Flytec 6020 / Bräuniger IQ Competino+

Notes de mise à jour du logiciel

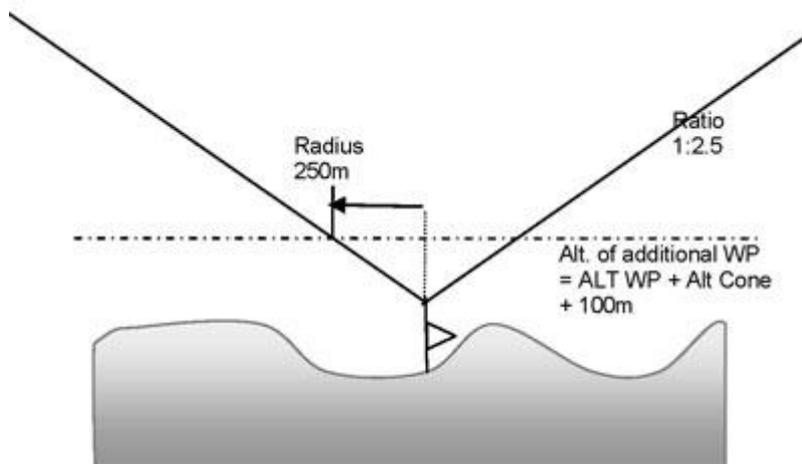
- Acoustique supprimée lors de la désactivation. Cela résout le problème de l'acoustique aléatoire après avoir éteint.
- Fichier journal sur carte SD
- CESS Support conique
- This test version includes the ability to define the new conical end of speed section (CESS). In this version it is possible to set the second to last waypoint in the Competition Route as a CESS cone. The cone is defined with the default slope ratio of 1:2.5 and the radius of the truncated tip at the elevation plane of the waypoint (based on the waypoint altitude as entered in the waypoint list). As shown below:

- It has come to our attention that the PWC failed to inform us that it is allowable to define a CESS where the tip of the cone is floating above the ground. For this reason, please follow the procedure below to enter such a CESS. Once the CESS concept is fully defined and codified, Flytec will of course, create an easier method to define a "floating CESS" in the instrument.

- At the moment, the best way to define a floating CESS in the 6030:
 - 1- duplicate the waypoint to be used for the CESS but with the altitude set to the altitude of the CESS tip plus 100m

- 2- set the CESS radius in the Competition Route to 250m (which equals to the cone ratio of 1:2.5). If a different slope is used then the radius will need to be adjusted appropriately (i.e., $100 \times \text{slope}$)

- As an example from the first practice task: The cone was defined with the tip at 50m AGL or 231m MSL and ratio 1:2.5. In this case you must make a new waypoint (with the same coordinates) with altitude set at $(231\text{m} + 100\text{m} = 331\text{m})$. Then set the radius to 250m and the ratio to 2.5 when setting the parameters for the CESS in the Competition Route.
